LES VÉLOS DES ÉTANGS

ISTRES – Suggestion n° 2021-9

Montée de l'avenue des Bolles

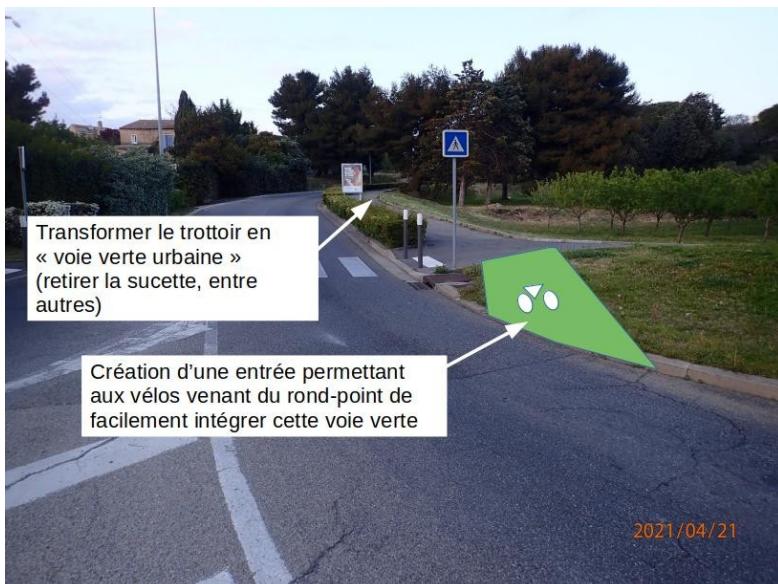
Dans les montées un peu raides, la vitesse des vélos musculaires chute et la différence de vitesse avec les voitures est particulièrement importante. Et moins un vélo avance vite moins il est stable. En montée un vélo n'avance pas droit. Si la rue n'est pas large, et le trafic de voitures important, les voitures doublent les vélos en les rasant car d'autres voitures les croisent à ce moment.

Cette situation est dangereuse. Beaucoup de cyclistes débutants abandonnent le vélo après une mauvaise expérience de ce type. Dans le cas d'un touriste, il garde un mauvais souvenir d'Istres.

La montée de l'avenue des Bolles est de ce type. Sa pente est très raide et le trafic important.

Quatre professeurs du lycée Latécoère viennent au lycée en vélo de manière quasi systématique. Ils montent tous cette pente. Les deux en VAE restent sur la chaussée, les deux en vélo musculaire prennent le trottoir.

Aménager une entrée en début de pente pour permettre aux vélos de rouler sur le trottoir à la montée et en faire un espace commun piéton/vélo : en montée un cycliste n'est pas un problème pour les piétons.

Ce peut être un morceau de « voie verte urbaine »

En haut de la pente, les cyclistes réintègrent le trafic commun au niveau du rond-point
